ハッ場ダム公金支出差止等（住民訴訟）請求控訴事件

**控訴人準備書面（17）**

**ハッ場ダム貯水域の地すべりの危険性に関する準備書面**

図 4-1-1 地すべり等の対策工検討位置図

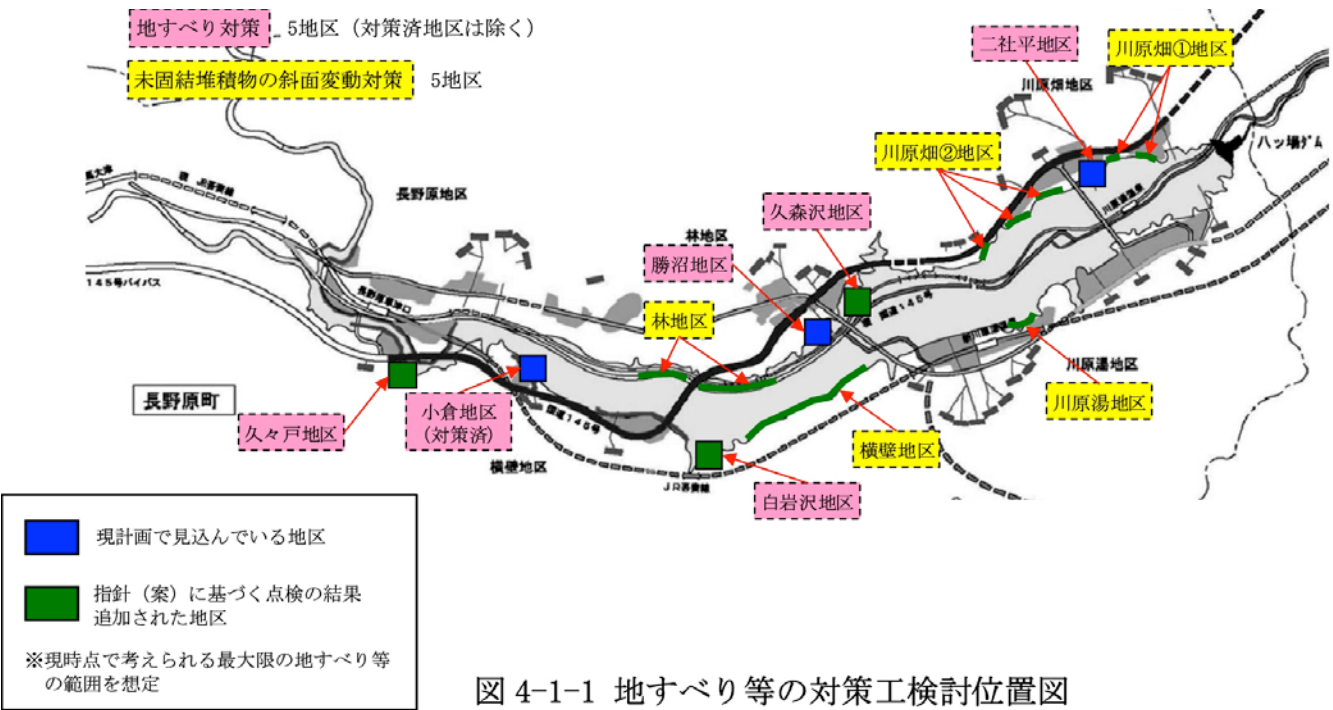
ア (1)のアにおいて、レーザープロファイラ図(LP図)を作成利用することにより、従来の航空写真を用いた地すべり地形判読の精度が向上し、新たな知見が加わったかのごとく期待させているが、それはまったくの期待はずれと言わねばならない。何故ならば、LP図で示されている調査対象域は、今回の新たな対策以前の従来の地すべり検討対象として抽出した22箇所を対象としているのみであって、対象域の拡大は行われていないからである。したがって、従来どおりの22箇所について、地すべり地の細分化を行ったものにすぎない。

イ (1)のイにおいて、岩の露頭の有無等から 5 地区 5 箇所を健全斜面と推定しているが、その箇所は位置図から外されており、図面から健全性を判断することができない。また、健全性の判断理由も、岩の露頭の有無等と記載されているに過ぎず、正当性を判断するには不十分である。わざわざ LP 図判読を採用したと述べているのであるから、その判定結果と現地調査の結果とが一致しない理由について具体的に記載すべきである(甲D第 29 号証 p 3)。

また、地すべり等の可能性がある箇所のうち、湛水の影響を受けない箇所として 12 地区 20 箇所を検討対象から除外している点は、大問題である(甲D第 29 号証 p 10)。当該地すべり地が湛水しないとしても、湛水に伴い貯水池周辺の水文環境は大きく変化する。湖水面が上昇するのに伴って、非湛水地域の地すべり地内においても地下水位の上昇が予想されるのであり、そのため非湛水地域における地すべりの危険性は高まることになる。そして、「H22 年業務報告書」で除外された 12 地区 20 箇所の位置は、上述した 5 地区 5 箇所の健全斜面と同じく、位置図上に表示されておらず、読みとることができない(甲D第 29 号証 p 3)。

押さえ盛土工

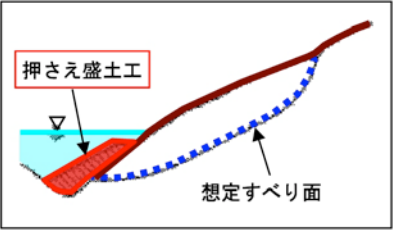
押え盛土では、盛土による貯水量の減少や波浪浸食、貯水位下降時における土砂流出の恐れがある。また、大規模盛土は、地すべり本体の末端部に設置されるため、地すべり土塊の排水性の低下をもたらし、残留間隙水圧の増加をもたらす恐れもある。さらに、一般に、押え盛土のメリットとしてダム本体基礎や原石山の掘削土の利用があげられているが、八ッ場地域の地山岩盤は熱水変質の影響を受けているものが多く、一見堅固な岩石も風水にさらされると強度低下を起こすものが少なくない。水面下の押え盛土については、表面保護工にリップラップ工法（一般に、フィルダムの堤体を保護するために用いられる工法で、堤体の一番外側をロック材（岩塊）で覆う工法。500mm～1000mmの岩を並べ、さらにその間隙を小さい石で間詰めされている。）を採用するとされているが、用いるロック材（岩石材料）は掘削土塊を用いるのであれば、

ダム湖底は押え盛土で埋まる観があるが、これらの押え盛土に全くメリットが認められない状況が想定されるとすれば、ダム湖斜面の地すべり対策は根本的な見直しが必要となるはずである。それ故、計画されているダム湖での押え盛土工法は極めて不十分な対策であり、地すべりを防止するに足る工法との判定は困難と言わざるを得ない。
